Determinazione dirigenziale	n. DET-AMB-2021-6024 del 30/11/2021
Oggetto	Adozione di Autorizzazione Unica Ambientale (AUA) ai sensi del D.P.R. 59/2013 relativa alla società Sistema T.S. S.r.l. per il sistema fognario BO30007 rete separata acque meteoriche con vasca di laminazione "Sub Ambito 8.1" in Comune di Granarolo dell'Emilia, raccolta acque reflue urbane meteoriche di dilavamento di aree esterne private e pubbliche, viabilità e parcheggi di comparto a destinazione residenziale inserite nell'Agglomerato Urbano ABO0016 "Granarolo dell'Emilia - Capoluogo".
Proposta	n. PDET-AMB-2021-6195 del 29/11/2021
Struttura adottante	Servizio Autorizzazioni e Concessioni di Bologna
Dirigente adottante	PATRIZIA VITALI

Autorizzazione Unica Ambientale
Società Sistema T.S. S.r.l.
Agglomerato Urbano ABO0016 - “Granarolo dell’Emilia - Capoluogo”
Sistema Fognario BO30007
Rete separata acque reflue urbane meteoriche con vasca di laminazione
“Sub Ambito 8.1” via dello Sport
Comune di Granarolo dell’Emilia

OGGETTO: D.P.R. 59/2013 e D.G.R. 569/2019. Domanda di AUTORIZZAZIONE UNICA AMBIENTALE per scarico di acque reflue urbane originati dal Sistema Fognario separato acque meteoriche BO300071 (rete 0370

PLANIMETRIA GENERALE STATO DI PROGETTO

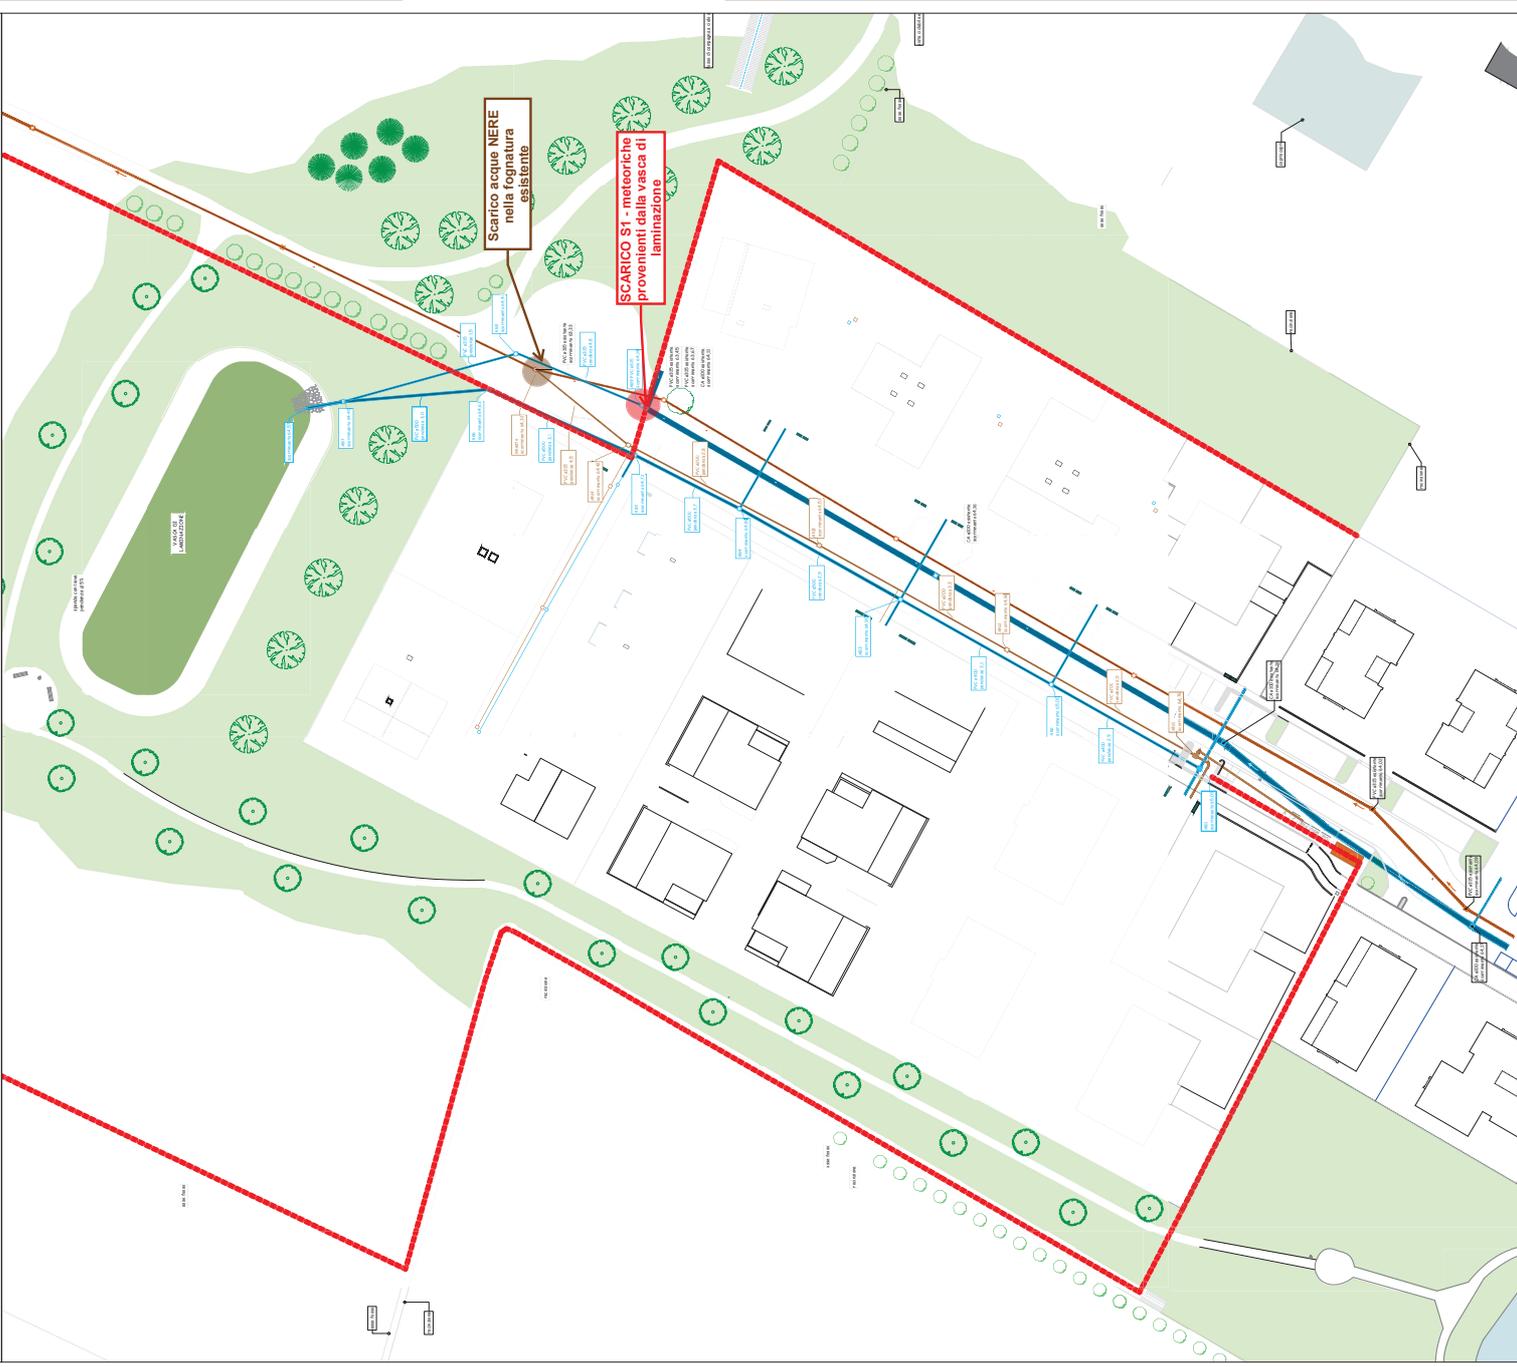
2. **Entro 30 giorni dal ricevimento dell'atto il Titolare del presente provvedimento deve:**
 - a) **Presentare** lo schema/sezione della vasca di laminazione con esplicitate le quote dal piano campagna, l'ubicazione dei manufatti di scarico e della bocca tarata con \varnothing 100, la documentazione attestante il rispetto del franco di un metro tra il fondo della vasca e la falda (o eventuale impermeabilizzazione della vasca con l'argilla nel caso in cui non sia presente un franco di almeno un metro) e l'evidenza dei sistemi di chiusura dello scarico delle acque meteoriche (es valvole di intercettazione saracinesca), da attivarsi in caso di eventi accidentali, e dei sistemi di blocco/captazione (es. griglia) di eventuali solidi/oggetti che non dovranno confluire alla vasca di laminazione (come a suo tempo prescritti nel parere ambientale¹ di ARPA- Distretto Urbano espresso in ambito di valutazione P.U.A.); eventuali difformità dovranno essere sanate e realizzate nei successivi **entro 90 giorni**.

- b) **Completare** la planimetria i dettaglio della rete fognaria meteorica realizzata (comprensiva anche delle aree, strade ecc presenti nei lotti).

- ha ritenuto idoneo lo studio idraulico, relativo al comparto in epigrafe, che stima correttamente il volume di laminazione necessario, nella misura di 1.158 m³ a fronte di una superficie impermeabilizzata di 1,94 ha;
- ha rilasciato parere idraulico favorevole in merito allo scarico indiretto di acque meteoriche nello scolo Biscia a condizione che la tubazione in uscita dalla vasca di laminazione abbia un diametro di 100 mm e scarichi una portata massima di 19 l/s.

all'intervento edilizio, suggerendo, come da parere rilasciato in data 17/12/2009 con prot. consortile n. 1525, la realizzazione degli elementi ad una quota di sicurezza superiore di 0,50 m rispetto al ciglio del canale di riferimento, ovvero lo scolo Biscia, e tenendo sempre presente gli accorgimenti tecnici coerenti con la mitigazione del rischio da alluvione conseguente alla realizzazione dell'intervento proposto, come indicato nelle disposizioni specifiche al punto 5.2 della DGR n. 1300 del 01/08/2016.

- come definisce correttamente il progetto, al fine di garantire il funzionamento del sistema di laminazione, la tubazione in uscita dalla vasca di laminazione, che collegherà la stessa alla fognatura pubblica esistente, dovrà avere un diametro di mm 100, e potrà scaricare una portata massima di 19 litri/sec. nel fosso privato e successivamente nello Scolo Biscia.
